## les erreurs du PAC Bluefactory

Le plan d'affectation se veut un acte de planification, mais il porte un titre, qui induit en erreur: l'affectation planifiée n'est qu'une intention, mais un plan urbain doit être celle d'une forme urbaine.

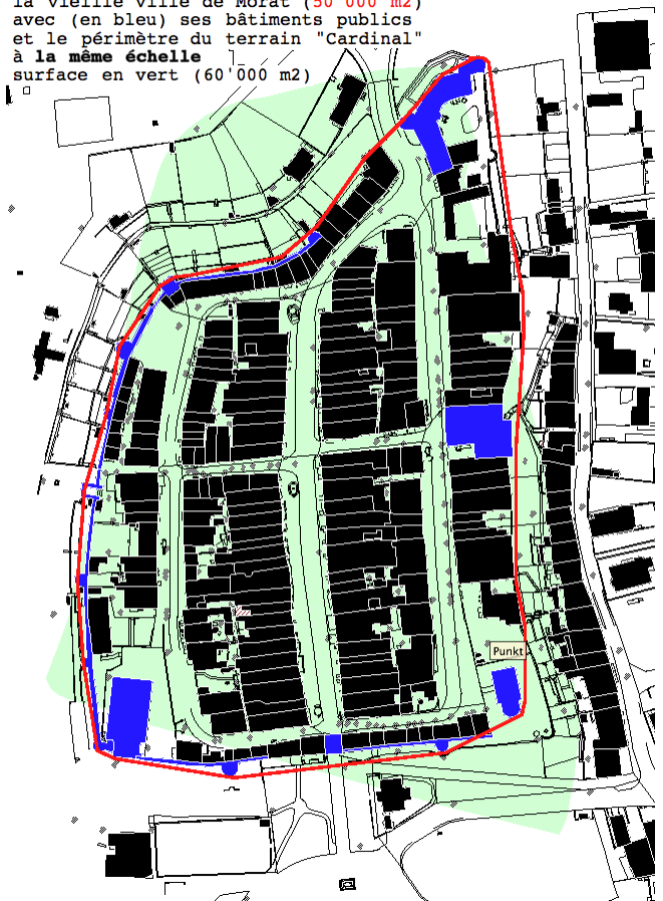
le PAC contesté  
... avec les dimensions  
d'un terrain de foot FIFA ...  
à la même échelle en rose

coupes "profondeur de bâtiments"

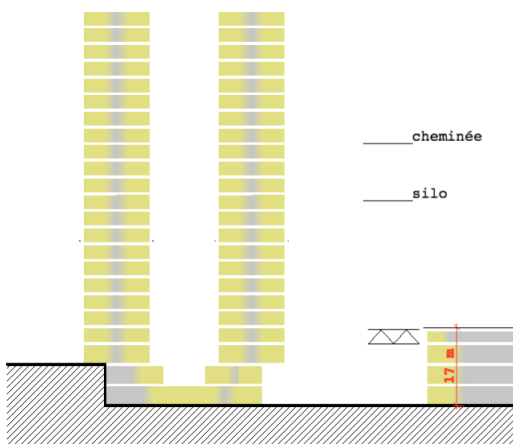
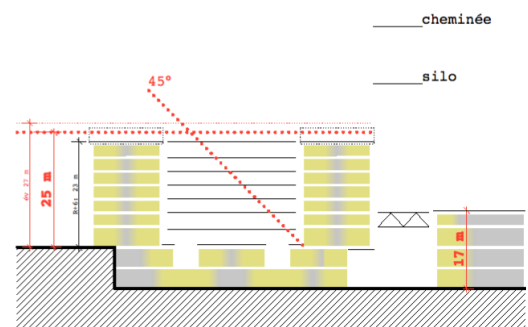
selon gabarit possible du PAC  
profondeur inadaptée, intérieur  
pas éclairable (sans parler de la vue)  
le silo devient une caricature

selon gabarit réduite en hauteur  
(même densité!) profondeur correcte  
éclairage et vue assurés  
le silo contribue à l'identité

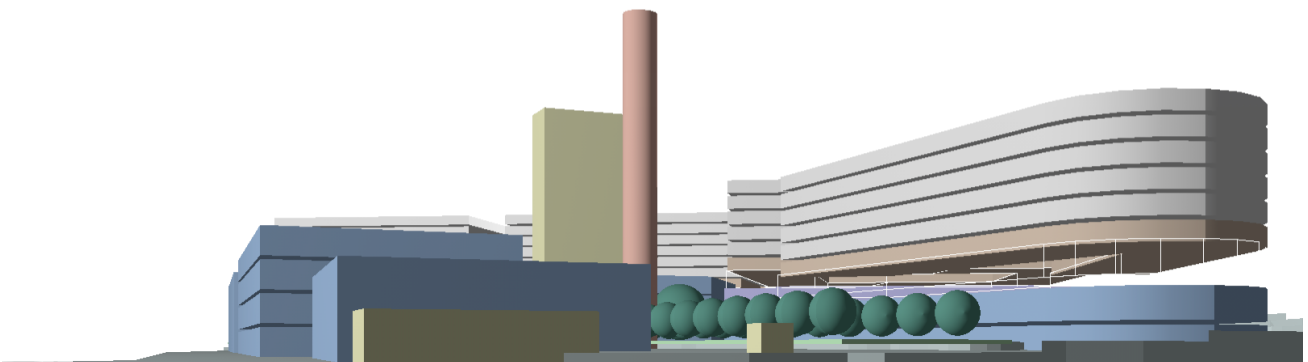
avant

après

"Entrée" de Fribourg après perte de son identité que l'on prétend protéger ... **NON** à ce gabarit !

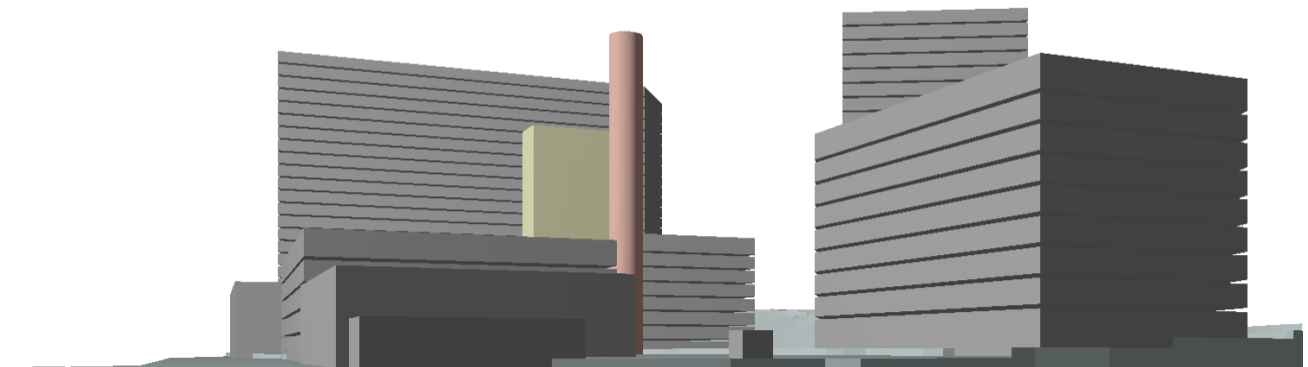
PRO FRIBOURG - gabarits possibles - à utiliser à 95%, mais en sachant où

CONTRE FRIBOURG - gabarits possibles - à utiliser à 45%, mais on ne sait pas où
